**MRAe**

## **Projet de création de la ferme éolienne «Les Amaysses » sur la commune de Cambon-et-Salvergues (Hérault)**

N°MRAe : 2023APO4  
N°saisine : 2022-10311  
Avis émis le 06 janvier 2023

Figure 2: Composition du projet

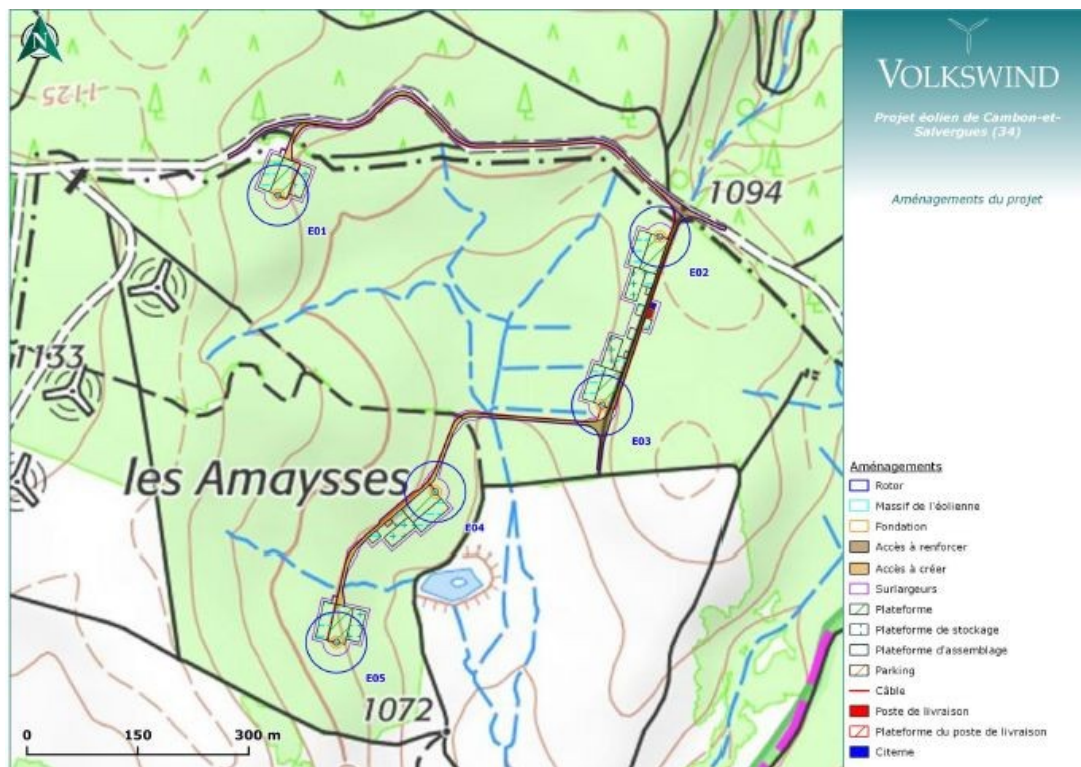
(L'alignement est du parc éolien « HL-les Amaysses » n'apparaît pas sur cette carte.

Les premières éoliennes du parc du Cayrol (autorisé) situées à environ 200 m au nord de l'éolienne E2 ne sont pas non plus figurées)

Figure 3: éoliennes existantes, autorisées ou en projet dans l'environnement du projet

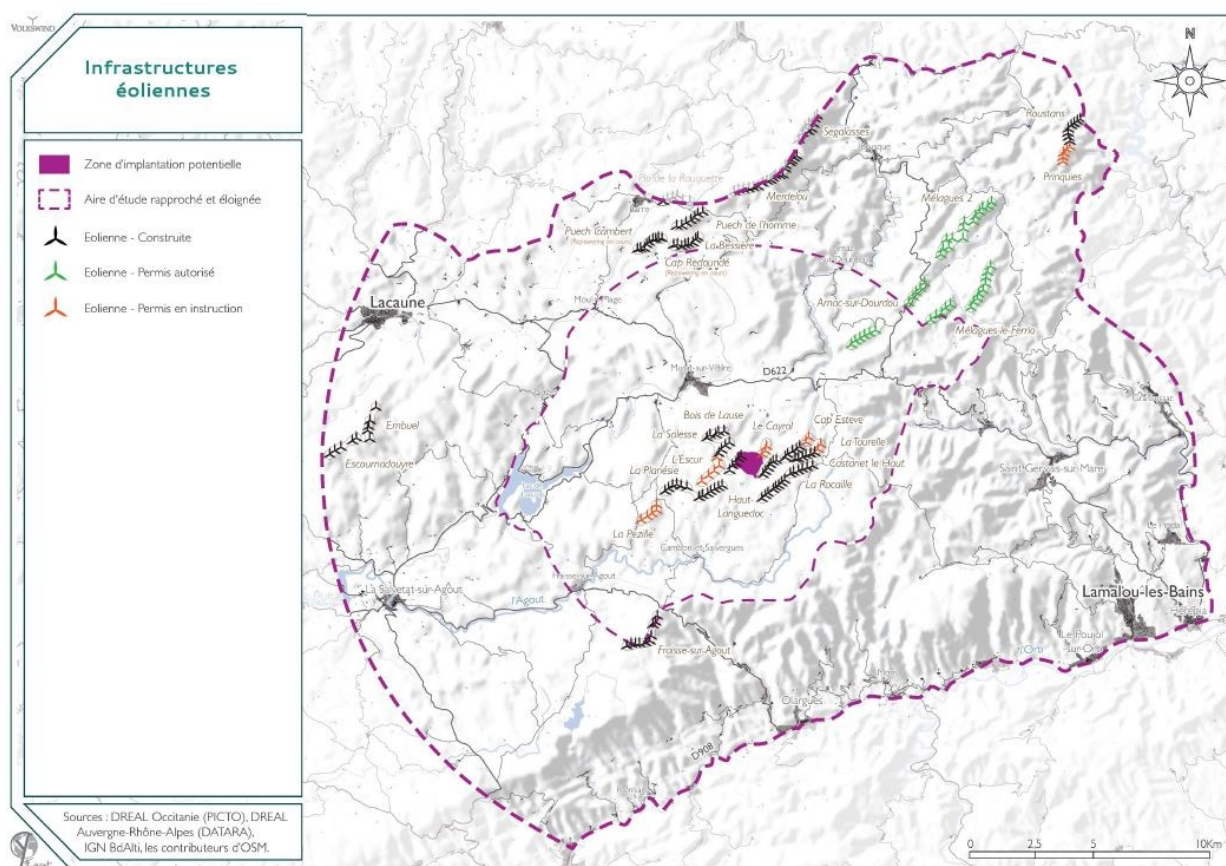
Le projet s'implante « en densification » au cœur d'un secteur qui compte de très nombreuses éoliennes en fonctionnement, autorisées ou en projet (75 éoliennes dans un rayon de 5 km autour de la zone d'implantation potentielle) (cf. figure 3).

L'environnement du projet comme les nombreuses éoliennes déjà présentes influent fortement sur les déplacements des espèces volantes et l'analyse des enjeux du site. Pour autant, les inventaires sur les oiseaux et les chauves-souris, les points d'observation des migrations, les points d'écoutes, restent cantonnés à la seule zone d'implantation potentielle. En conséquence, les cartes d'enjeux issues des inventaires ne permettent pas d'appréhender l'ensemble des enjeux locaux pour les espèces volantes.

De nombreuses études ont été réalisées à l'occasion de chacun des parcs existants ou en projets tout proches, dont les zones d'étude recoupent, au moins pour partie, celle de ce projet. L'étude d'impact doit utiliser les données disponibles pour enrichir son analyse, compléter son état initial, confronter les résultats de ses inventaires, réaliser une analyse à plus grande échelle des enjeux du site et en permettre une appréhension plus globale.

L'analyse des données des autres études disponibles doit aussi permettre de démontrer que le secteur visé ne porte pas sur des zones qui avaient été sciemment évitées par les précédents projets, ce qui n'est pas démontré.

**La MRAe recommande que l'étude d'impact propose une analyse des enjeux du site à plus grande échelle, en utilisant l'ensemble des données disponibles au-delà des contours de l'aire d'implantation potentielle définie pour ce projet, pour rendre compte de la réalité de l'utilisation du secteur par les espèces volantes et démontrer que le secteur visé ne porte pas sur des zones qui avaient été sciemment évitées par les précédents projets.**
